*Ministero della cultura*

*Oggetto.* [ID\_VIP:7546] **BRINDISI (BR):** Progetto di un impianto agro-fotovoltaico di potenza elettrica nominale pari a 50,62 MW, integrato sul lato di Media Tensione da un Sistema di Accumulo della potenza di 10 MW in agro del Comune di Brindisi (BR), con impianti di utenza, inclusa la necessaria Sottostazione Elettrica Utente (SSEU) di elevazione M.T./A.T., e di rete per la connessione alla Rete di Trasmissione Nazionale (RTN).

**Proponente:** Società BETA LIBRA S.r.l.

**Parere**

Fig. 3 Interferenze del progetto con le Componenti idrologiche individuate dal PPTR.

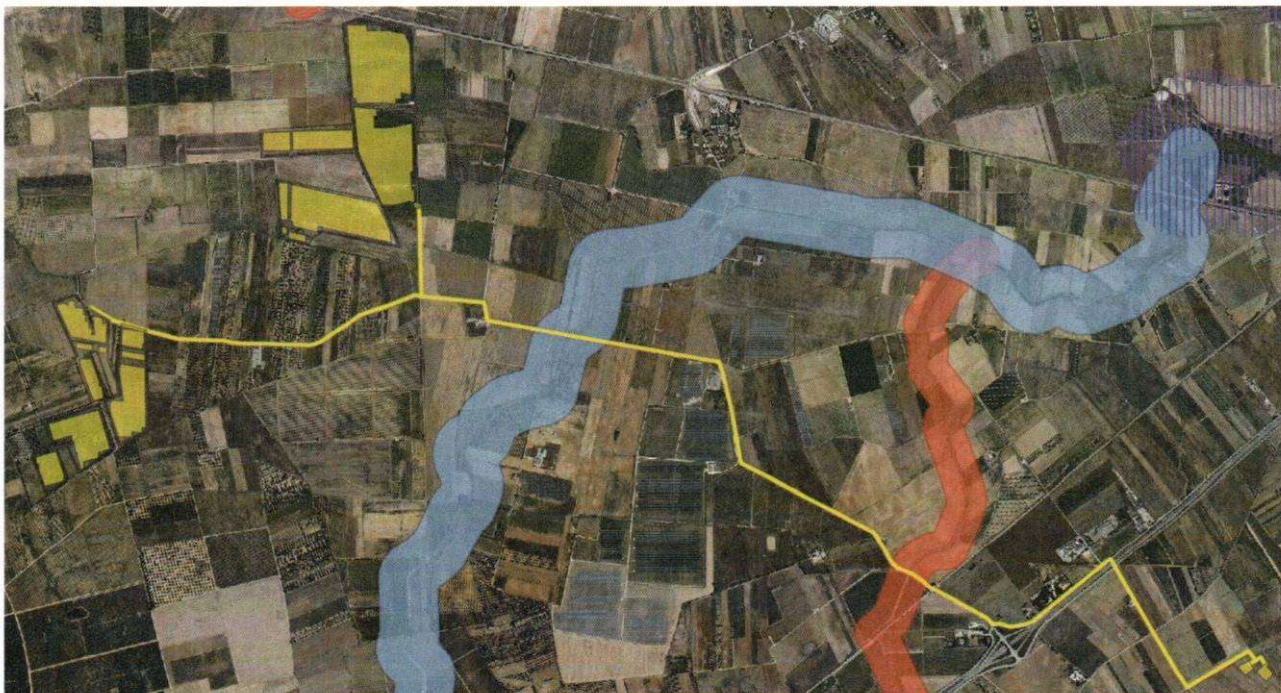
Il cavidotto interferisce in particolare con i seguenti Beni Paesaggistici (BP) ed Ulteriori Contesti Paesaggistici (UCP), individuati dal PPTR ai sensi dell'art. 143 lett. e):

- Fiumi, Torrenti e corsi d'acqua iscritti negli elenchi delle acque pubbliche (BP delle *Componenti Idrologiche*) [*Fosso Canale*].
- Reticolo idrografico di connessione alla RER (UCP delle *Componenti idrologiche*).

Per i **beni paesaggistici** (BP) e per gli **ulteriori contesti paesaggistici** (UCP) sopra evidenziati interferenti con il caviodotto vigono le seguenti norme (prescrizioni o misure di salvaguardia) di cui alle NTA del PPTR:

Art. 46 delle NTA del PPTR – Prescrizioni per “Fiumi, torrenti e corsi d'acqua iscritti negli elenchi delle acque pubbliche”;

Art. 47 delle NTA del PPTR - Misure di salvaguardia e di utilizzazione per il Reticolo idrografico di connessione alla RER

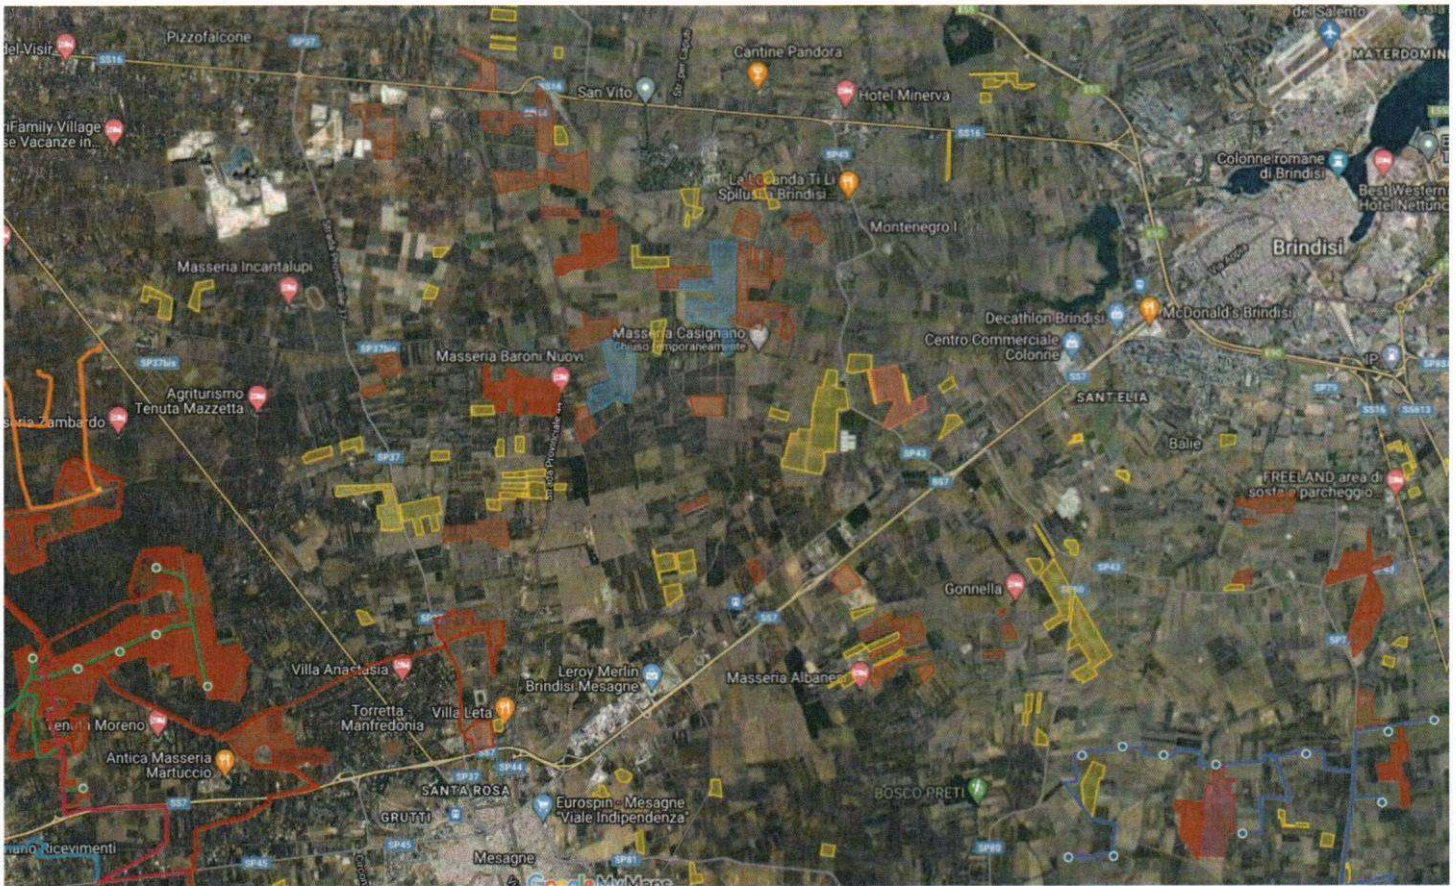
Particolare importanza assume il fatto che gli impatti cumulativi descritti risultano notevolmente evidenti se valutati dalla vista aerea, ritenuta una visuale paesaggistica di elevato rilievo, in quanto strumento di lavoro tecnico, in quanto accessibile a tutti e in quanto consente di cogliere la totalità la consistenza dimensionale dell'impianto di progetto, degli impianti a cui lo stesso si somma e del contesto paesaggistico a larga scala in cui gli stessi sono inseriti. In particolare la vista aerea del parco di progetto evidenzia l'effetto di progressiva saturazione che lo stesso comporterebbe sommato agli impianti già esistenti nei lotti interstiziali e a quelli autorizzati. Ulteriore punto di vista paesaggistico privilegiato, non indagato, è costituito dal tracciato ferroviario che corre in adiacente ad una delle due aree di intervento, a nord della stessa. Si tratta di un punto di vista particolare, determinato dalla particolare combinazione che si determina tra la considerevole altezza alla quale si attesta (pari a circa il doppio dell'altezza 1,60 mt utilizzata in analisi) e la

distanza ravvicinata ai lotti di progetto (trattasi di pochi metri): si capisce bene come un punto di osservazione da una tale distanza e una tale altezza comporterebbe una visuale estesa e aperta su tutta l'area di intervento, che consentirebbe pertanto di cogliere tutta l'estensione planimetrica dell'impianto di progetto e delle schermature che lo circondano. Ulteriore elemento di attenzione è costituito dalla dinamicità del punto di vista considerato, che consente di abbracciare nel tempo di percorrenza del treno tutta l'area di intervento in una visuale ad ampio raggio ed in movimento, e dalla notevole frequentazione dello stesso, caratterizzata da flussi sia lavorativi che turistici.
